INNKOMNE MERKNADER MED FORSLAGSSTILLERS OG RÅDMANNENS KOMMENTARER

Forslaget til detaljregulering for Lierbyen sentrum – felt O5, Hegg skole ble lagt ut til offentlig ettersyn i perioden 29.04.2013 til 13.06.2013. I løpet av høringsperioden har det kommet inn 5 merknader:

Figur: Sporings- og slepekurver (buss)

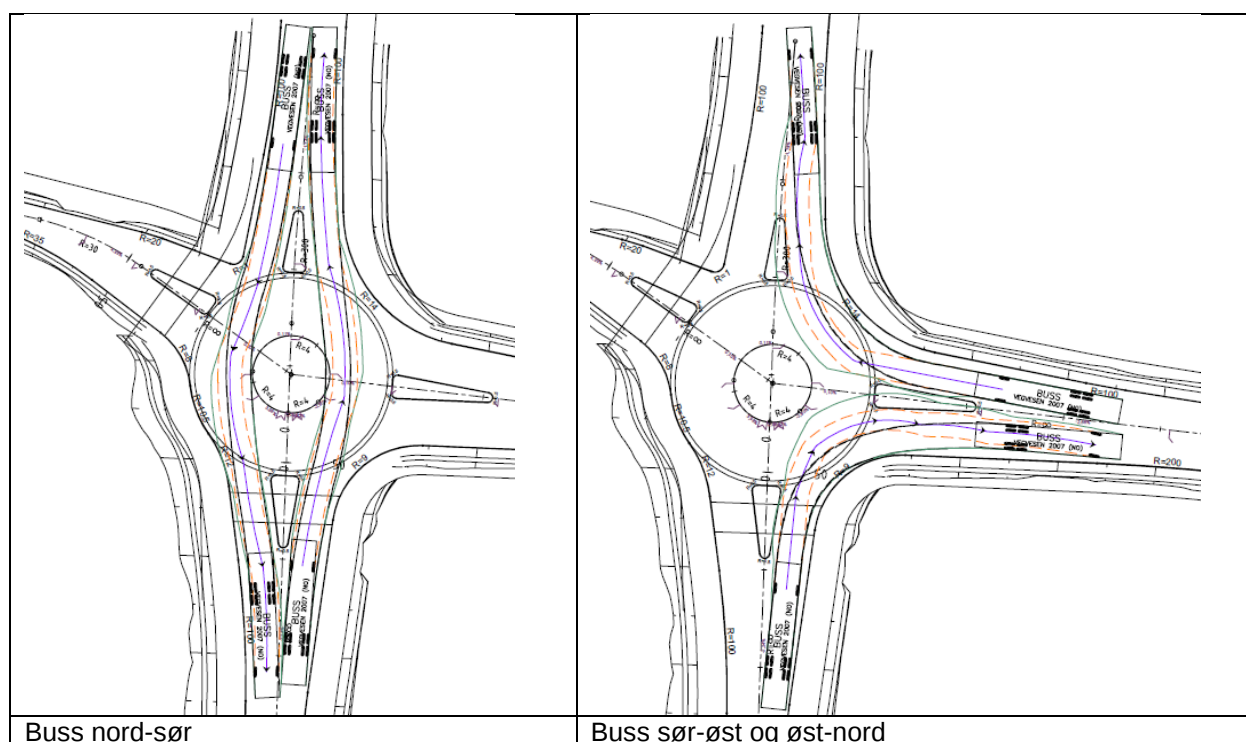
Vegvesenet vil ikke reise direkte innsigelse mot planforslaget ettersom planen tar for seg kommunalt vegnett, men kommer med planfaglig råd. Anbefaler en større rundkjøring, eventuelt at T-kryss beholdes og at det blir snumuligheter på deler av skolens areal. De mener at en minirundkjøring ikke

er en god løsning der det kjøres buss, men ser at det er praktisk med tanke på snumulighet for personbiler.

En overkjørbar rundkjøring vil være lite synlig på vinteren, og dessuten gi liten fartsdempende avbøying. De mener det er tvilsomt om sikkerheten blir bedre med foreslåtte løsning.

Vegvesenet påpeker noen ulemper, dels for bussene og dels for bosatte i Klokkersvingen. Rutebussene kjører Hegsbroveien i begge retninger uten avssving. Med den ytre delen av sentraløya overkjørbar, vil avbøyningen fra rettlinja bli beskjedent. Farten vil og bør uansett være lav her, nær holdeplassene. Ved hjelp av kantsteinsvis og eventuelt avvikende dekke, gjøres den ytre delen av sentral øya «delvis avvisende» for personbiler. Bilførerne vil finne sirkulasjonsarealet mer egnet selv om avbøyningen fra rettlinja blir større. Skolebussen fra sør vil stanse i lomma i Hegsbroveien for avstigning om morgenen og deretter kjøre nordover mot Lierbyen. Trolig vil også påstigningen om

ettermiddagen kunne skje her, men da avhengig av en annen logistikk enn i dag. Behovet for innsving i Heggveien med buss eller andre store kjøretøy vurderes derfor som svært lite. Likevel legger planforslaget til rette for av- og påsing i krysset vha overkjørbare øyer i kryssarmene på nord- og østsiden. Det er ikke planlagt å merke gangfelt i disse to kryssarmene.

Planforslaget samler alle fire kryssarmene i ett kryss, inklusive Klokkersvingen som i dag ligger rett ved siden av t-krysset. Trafikk fra nord mot Klokkersvingen vil bli pålagt en ekstra runde i rundkjøringen, noe vegvesenet stiller spørsmål ved. Vi mener at hensikten vil komme tydelig fram gjennom geometrien og ytterligere forsterkes gjennom et skiltforbud mot høyresving fra nord. Ved utformingen er det lagt vekt på sikre fotgjengernes kryssing best mulig og ikke overdimensjonere. Vi vurderer en slik kjøremåte som en akseptabel ulempe (Klokkersvingen har liten trafikk - kunne alternativt vært utformet noe enklere – som en avkjørsel).
